## AGIRR - FNAUT Lorraine

### 2<sup>ème</sup> contribution

## Des éléments problématiques du dossier de concertation A31bis (1)

Figure 124 | Taux de saturation sur le périmètre Nord, en PPM et PPS, en option de projet 2030

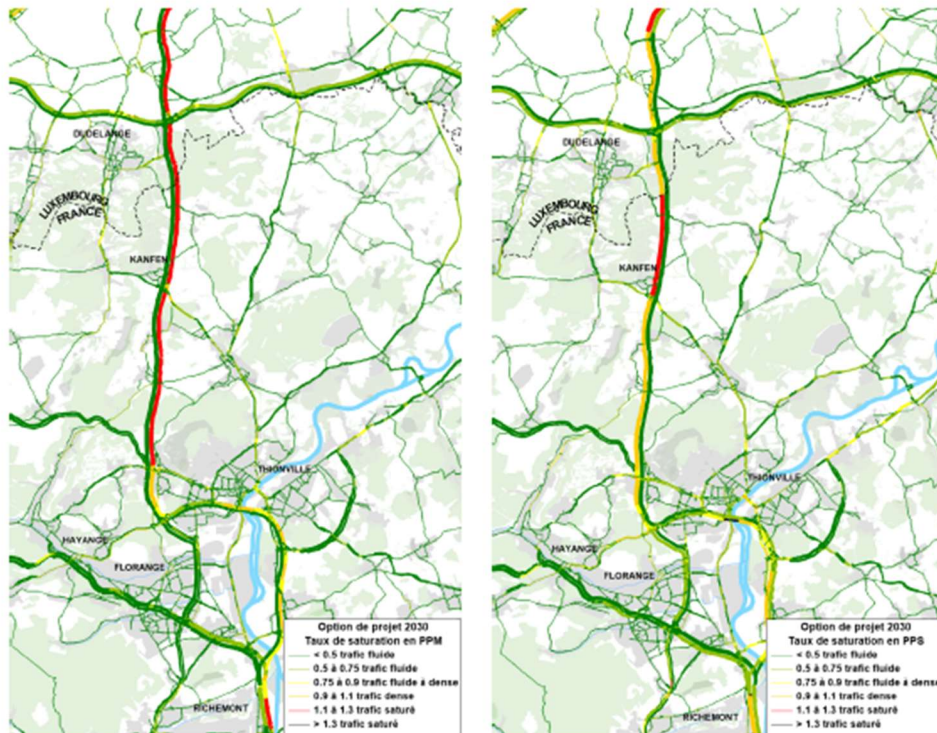
Mais tous les automobilistes le savent, les retenues proviennent quasiment toujours d'un déclenchement. Par exemple pendant de nombreux mois, un bouchon systématique avait lieu le matin à l'approche de la frontière luxembourgeoise, alors qu'avait lieu la construction d'un important ouvrage de passage à faune sur l'autoroute, imposant des réductions de vitesse et des voies moins larges. De même, les embouteillages de la traversée de Thionville proviennent des nombreux échangeurs et des insertions sur ce tronçon. La densité du trafic n'est qu'un comburant.

Dans le sens du soir (sens nord-sud), l'insertion délicate de l'A30 sur l'A31 au niveau du triangle de Rlichemont serait théoriquement déplacée à **Saint-Agathe**. On aurait 2 voies d'A30 et 2 voies d'A31bis s'enfilant dans trois voies. Mais l'échangeur de **Rlichemont** persisterait. Et dans le contexte d'augmentation du trafic accompagné par la construction de l'A31bis, on n'obtiendrait pas une répartition des ralentissements actuels entre Rlichemont et Sainte-Agathe, mais bien un point de congestion en plus. A Rlichemont, on aurait 3 voies venant de Sainte-Agathe, et 2 voies venant d'Illange s'enfilant dans 3 voies. Donc **deux entonnoirs au lieu d'un actuellement...**

Dans le sens du matin (sens sud-nord), on a beaucoup entendu parler de l'engorgement à attendre à la nouvelle jonction de **Bétange**. 2 voies arrivant de Sainte-Agathe par le tunnel et 2 voies arrivant de Thionville, chacune gonflée au maximum de ses capacités pendant les heures de pointes, et s'emmanchant dans 3 voies. Bouchons garantis. Il y a un autre point dont on parle moins, c'est la **croix de Bettembourg** (le périmètre de l'A31bis, limité à sa partie française, permet de l'occulter). Déjà actuellement c'est l'un des plus gros points noirs du trajet. Le trafic amené par l'A13 (venant de Sarre, de Mondorf ou de Dudelange) s'insérant dans l'A3 constitue un effet d'entonnoir. La logique des choses voudrait que la section à 2x3 voies commence à cette jonction (croix de Bettembourg vers le nord). Sans cela, l'effet d'entonnoir sera toujours le même après. Le même, mais encore accentué avec la hausse de trafic attendue.
